Note de présentation

Demande d'avis sur l'aménagement de la RD 70 entre la RD 2144 à Reugny et l'installation de stockage de déchets non dangereux de la COVED à Villeneuve (03)
Août 2016

COUPE DE PRINCIPE SUR L'OUVRAGE DE TRANSPARENCE

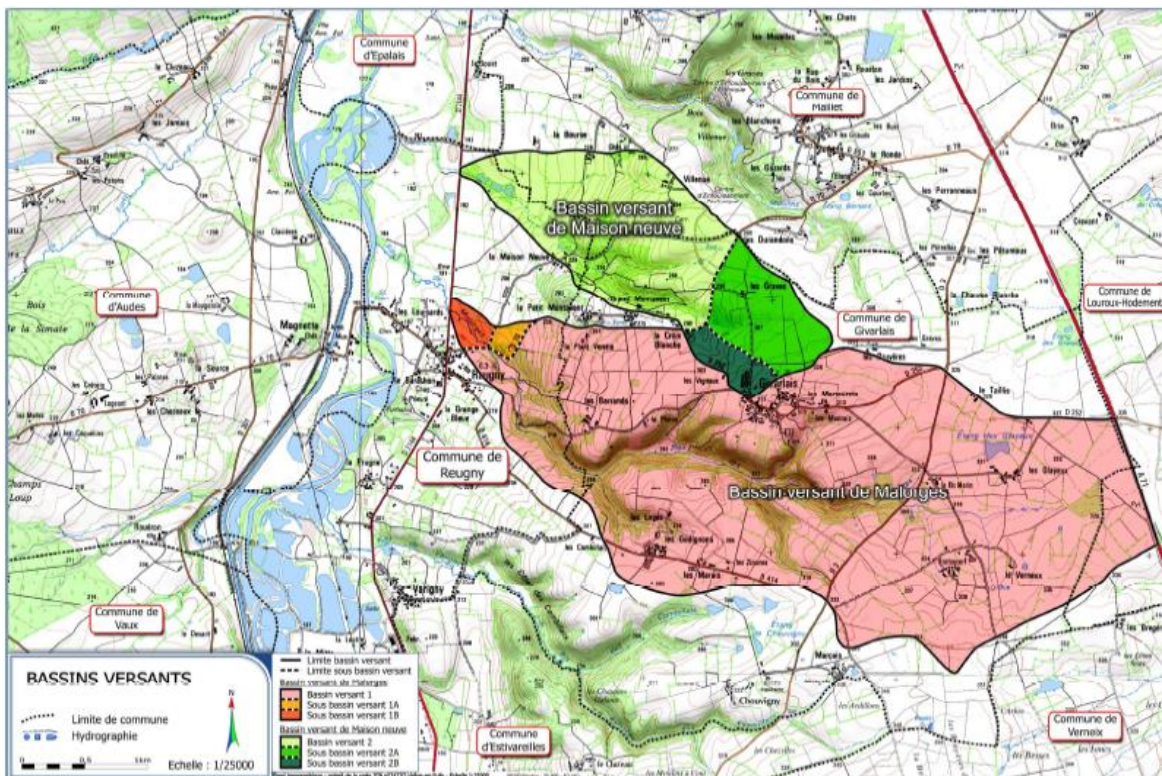
Les écoulements issus des petits bassins versants naturels (< 1 km²) interceptés par la route existante sont rétablis à l'aide d'ouvrages. Ces derniers seront prolongés du fait de l'élargissement de la chaussée et des nouveaux accotements créés (cf. carte ci-dessus et annexe 2). Un fond en grave naturelle sera installé au-dessus du radier de ces nouveaux ouvrages. Le projet ne prévoit pas de création d'autre franchissement sur le nouveau tracé, celui-ci ne traversant pas le lit mineur du ruisseau de Malorges. Toutefois, un nouvel ouvrage de transparence (1 m de haut x 2 m de large) sera mis en place sous le tronçon routier nouvellement créé pour permettre l'écoulement en crue du ruisseau.

PRINCIPE DE ZONE D'EXPANSION DES CRUES POUR LA CRUE CENTENNALE

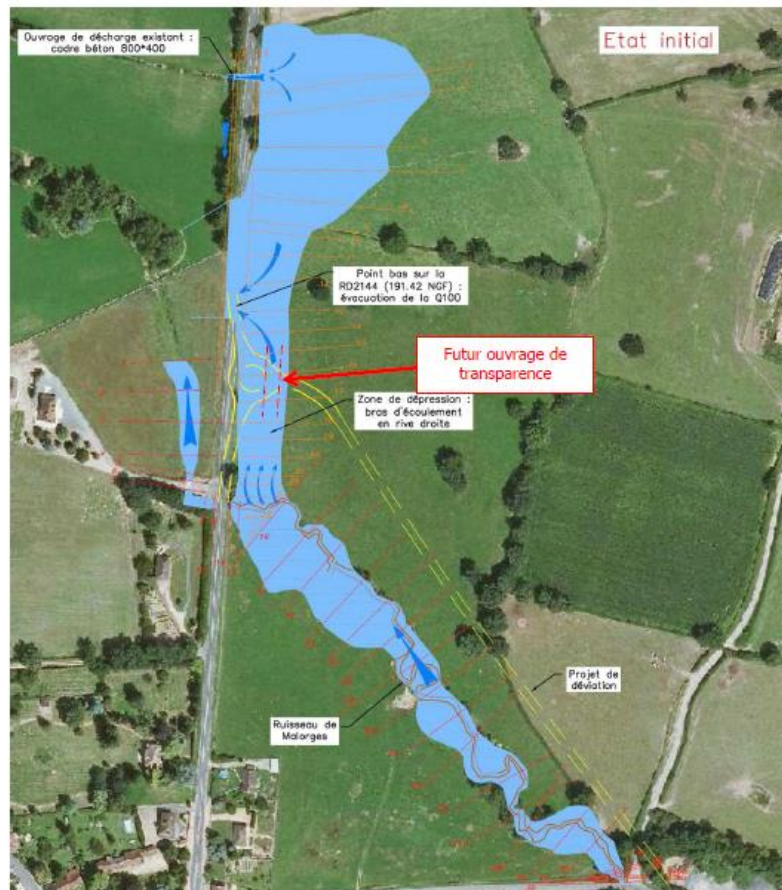
- l'hydrologie / hydraulique : aucun nouveau franchissement de cours d'eau n'est prévu. Le tronçon routier à créer se situera dans le lit majeur en rive droite du ruisseau de Malorges impactant ainsi le champ d'expansion de crue qui s'étend sur plusieurs centaines de mètres le long de la RD 2144 sous laquelle un ouvrage de décharge permet l'écoulement des eaux en crue. De plus, le carrefour giratoire projeté prendra place sur un cheminement secondaire du cours d'eau en crue. Pour réduire ce fort impact, un ouvrage (cadre béton de 2 m x 1 m) sera placé sous le nouveau tronçon routier afin de permettre la vidange vers la zone d'expansion située au nord de la nouvelle RD 70 et de rétablir l'écoulement le long de la RD 2144 jusqu'à l'ouvrage de décharge existant.

Concernant le champ d'expansion de crue situé en rive droite du ruisseau de Malorges, la création du nouveau tronçon routier et du giratoire entraîne, en crue centennale, la perte d'un volume stocké évalué à 900 m³. En compensation, il est prévu de surcreuser, sur une surface de 2 000 m², le champ d'expansion et de rétablir les écoulements vers le nord avec la mise en place d'un ouvrage béton sous le nouveau tronçon de la RD70.
